国立研究開発法人日本原子力研究開発機構大洗研究所（南地区）

原子炉設置変更許可申請書（高速実験炉原子炉施設の変更）の本文及び添付書類の一部補正（第4回）の方針

第21.1図 A型照射燃料集合体－限界照射試験用（参考用）

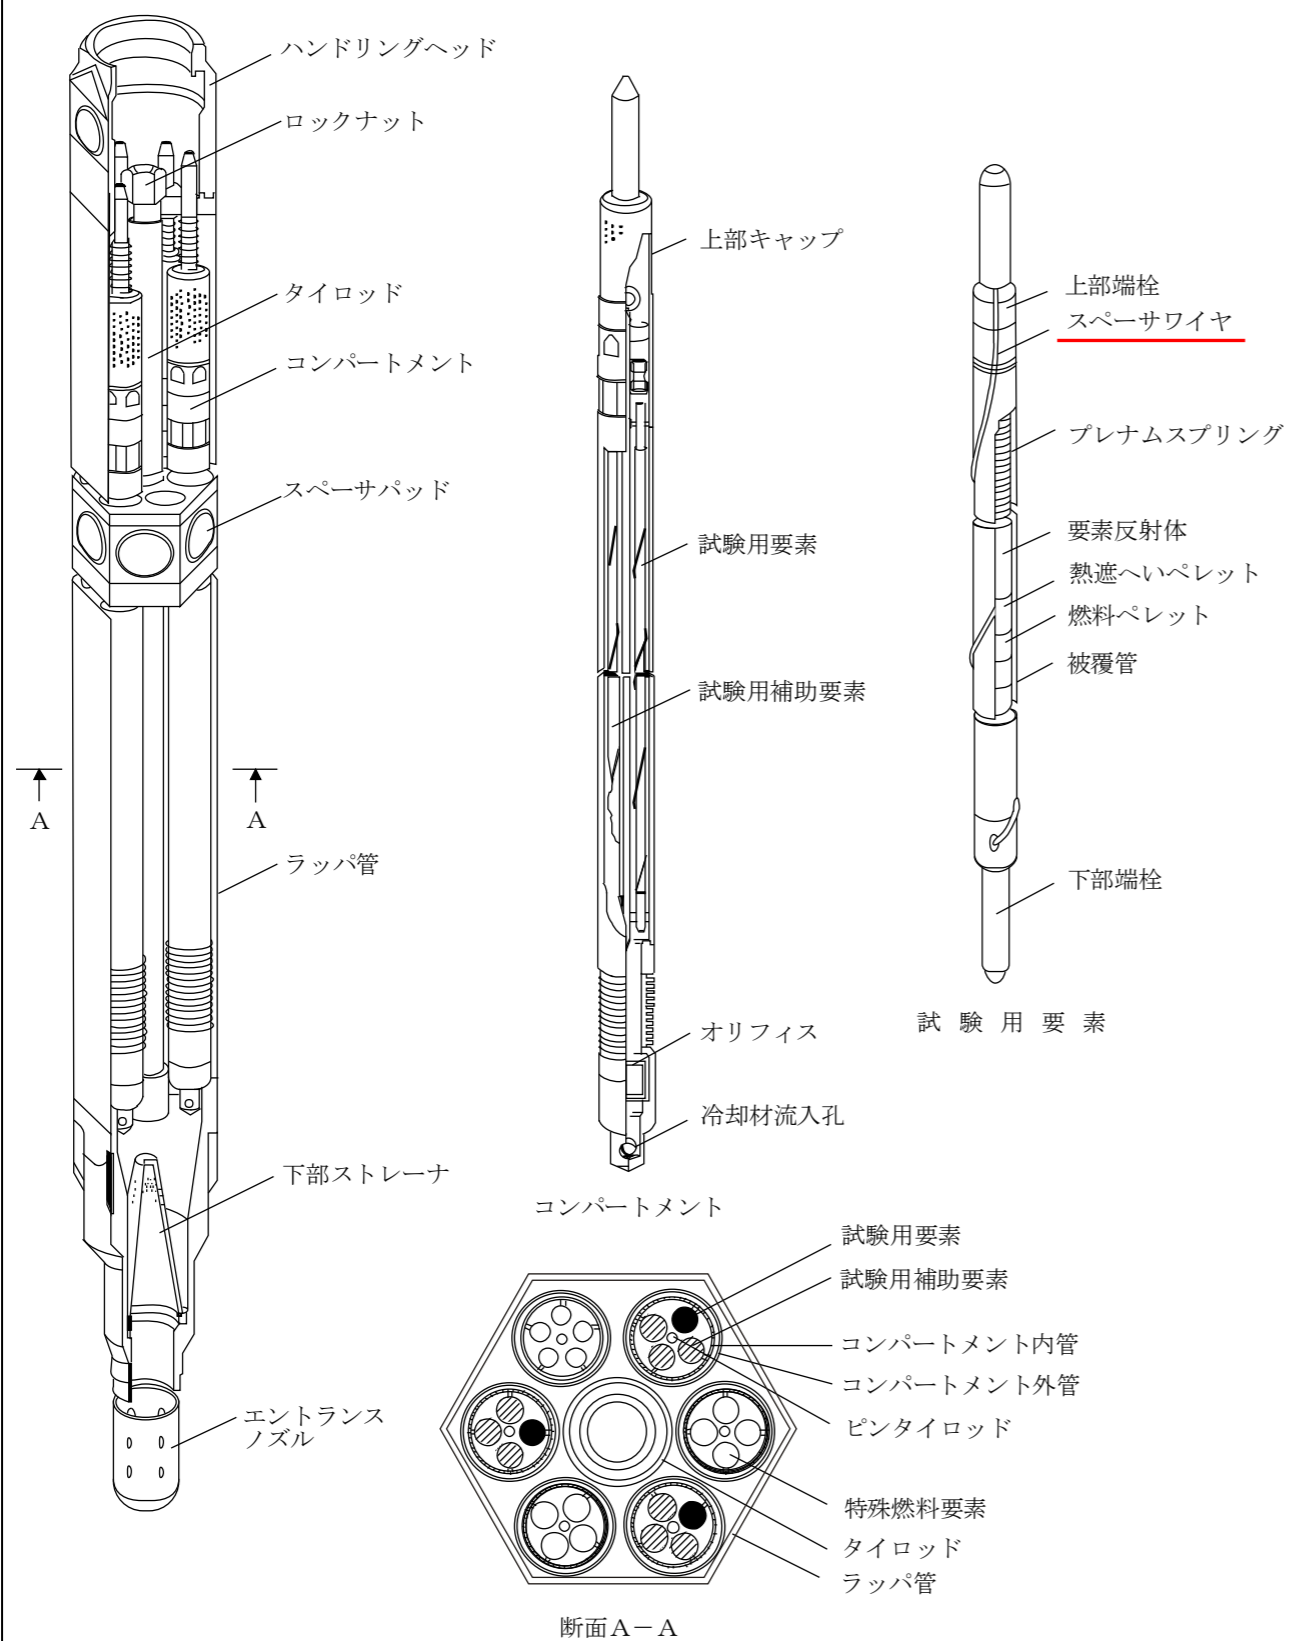
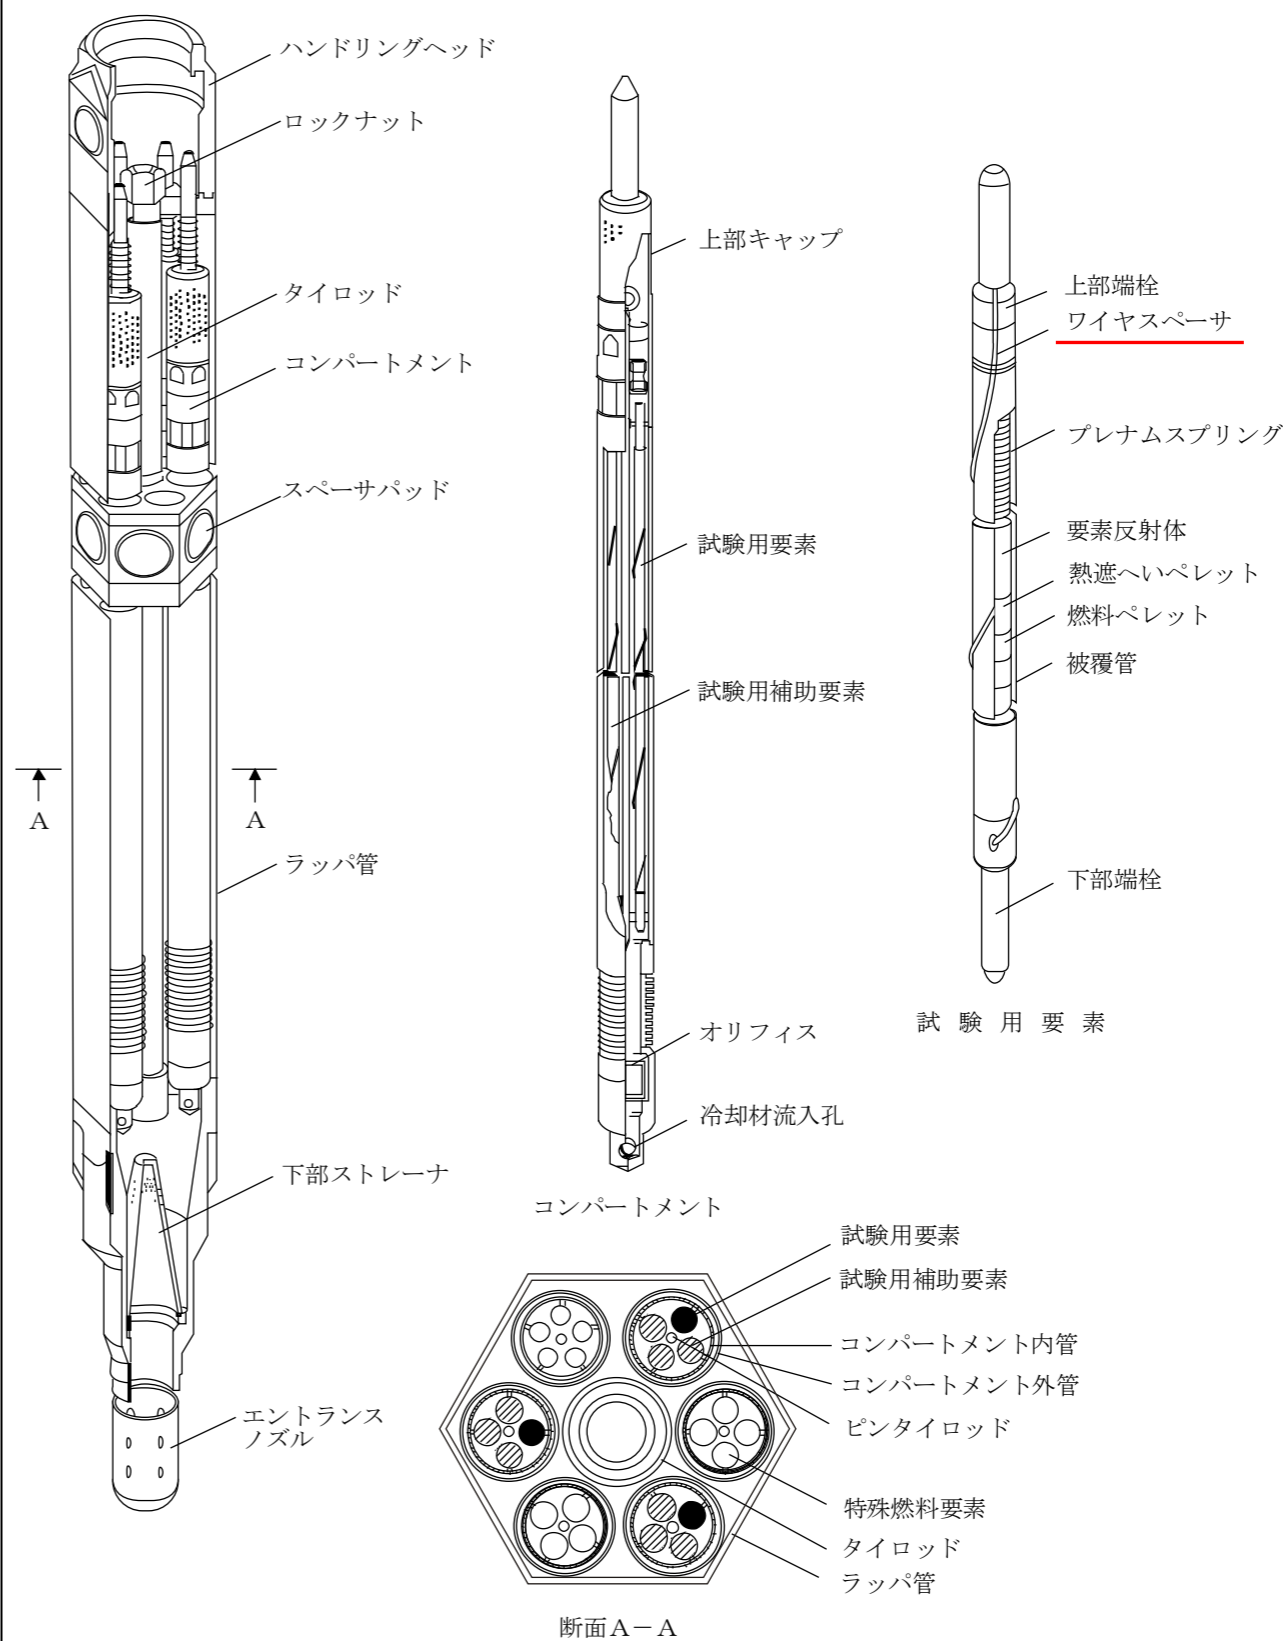
変更前 (2021. 12. 2 付補正)

変更後

第21.2図 B型照射燃料集合体－限界照射試験用（参考用）

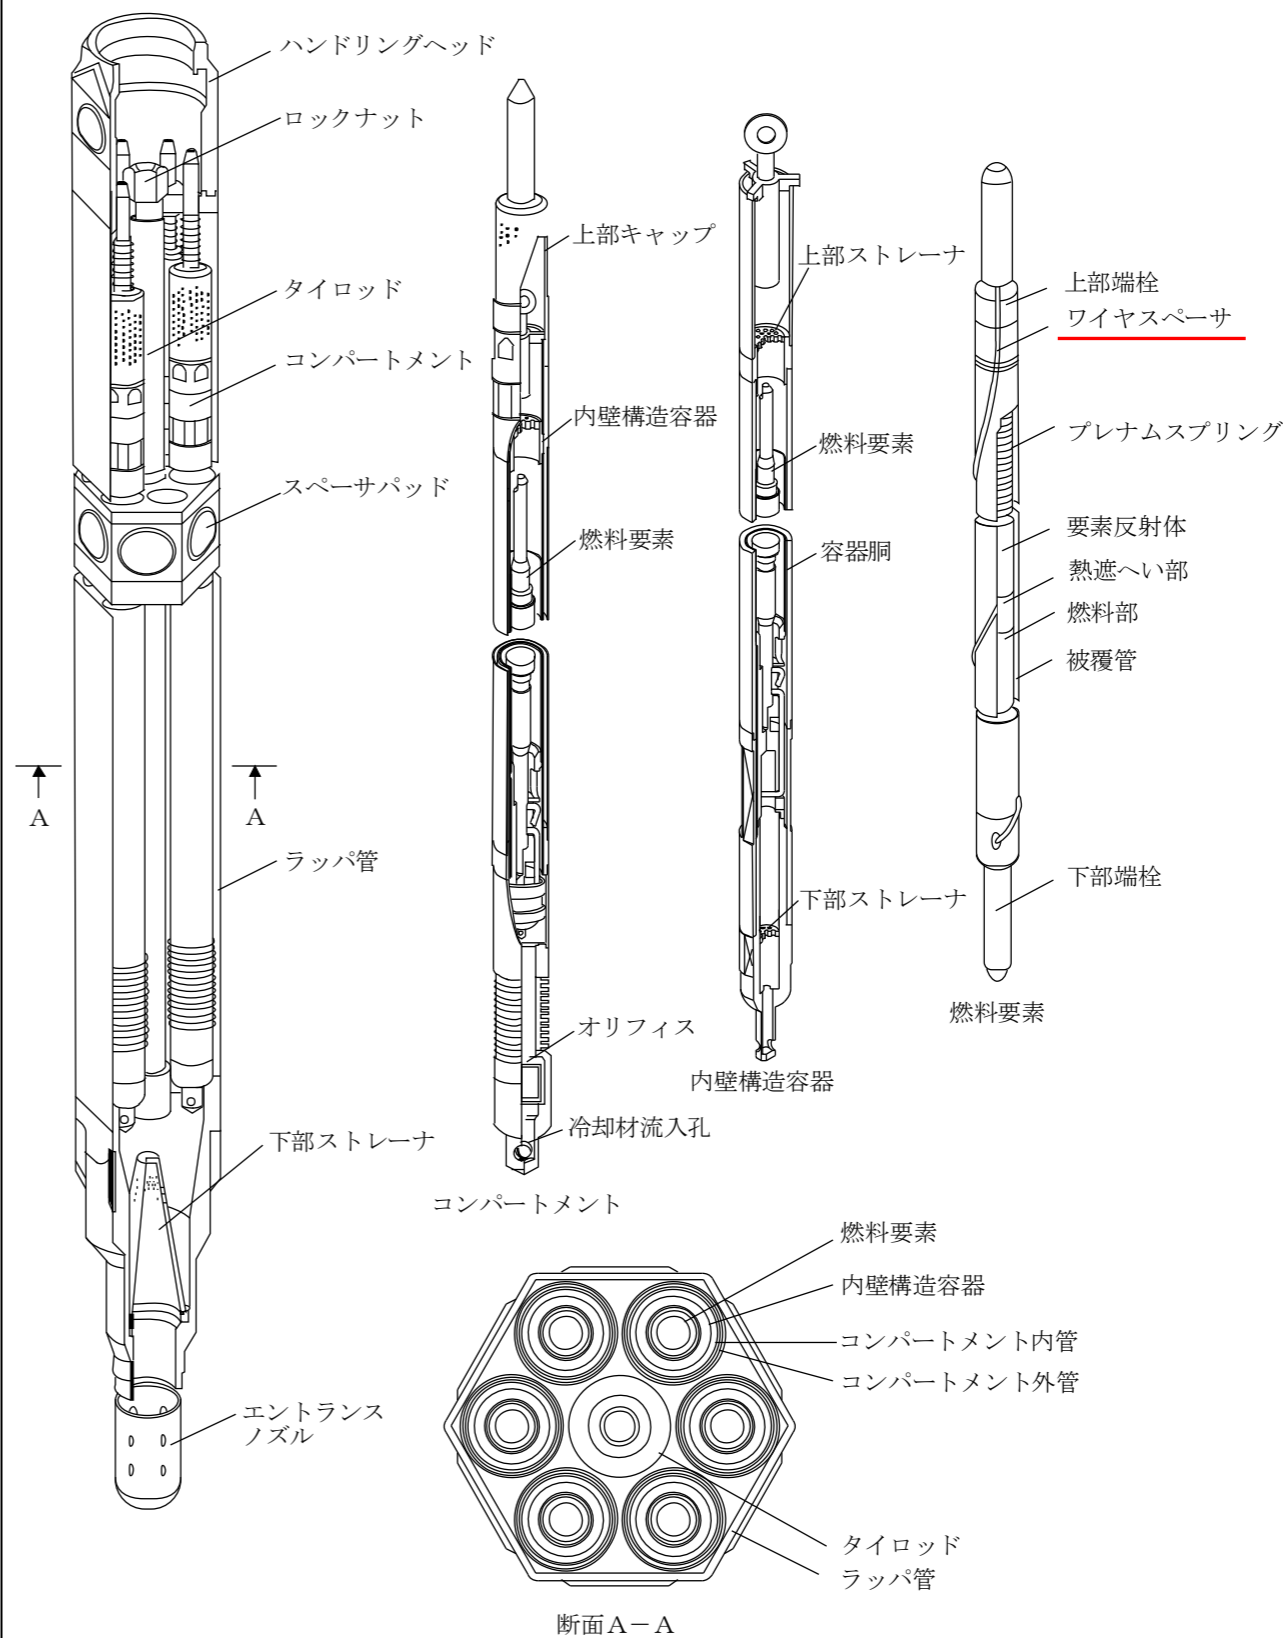
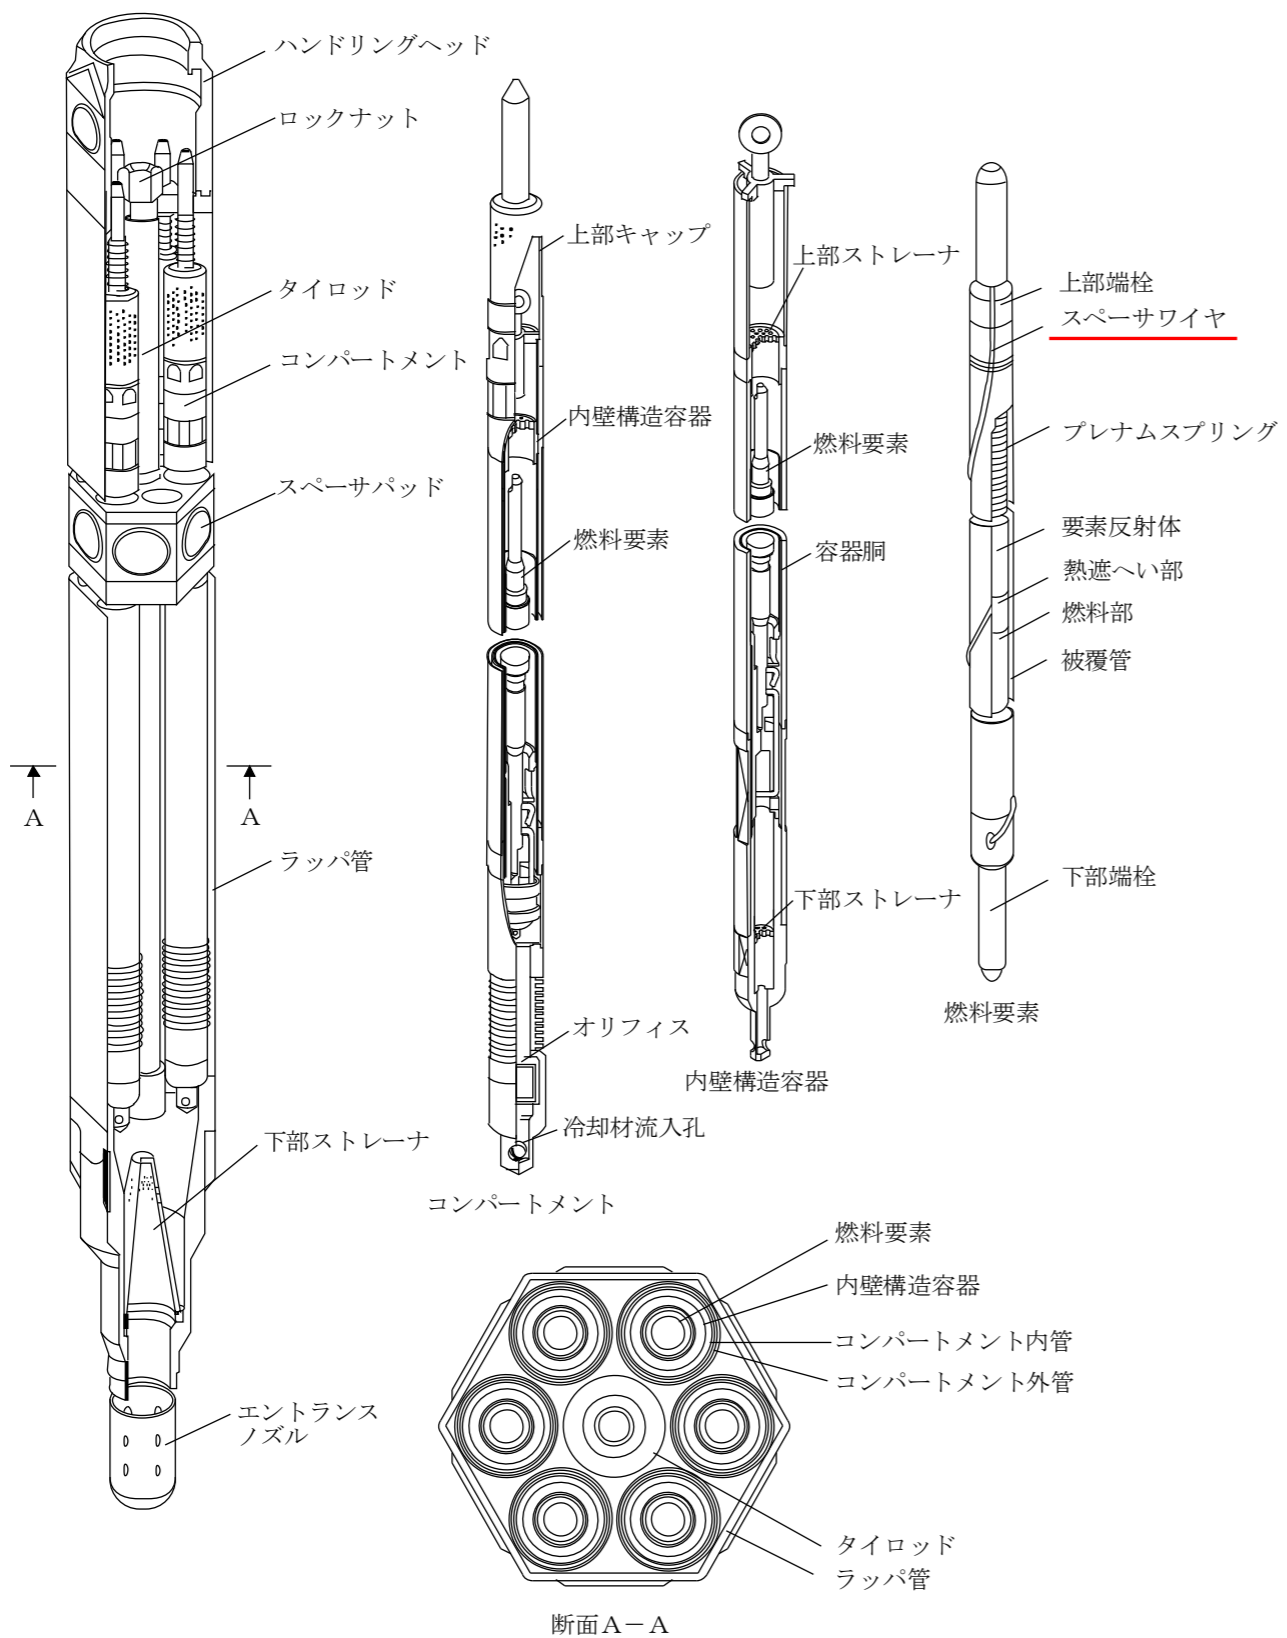
変更前 (2021. 12. 2 付補正)

変更後
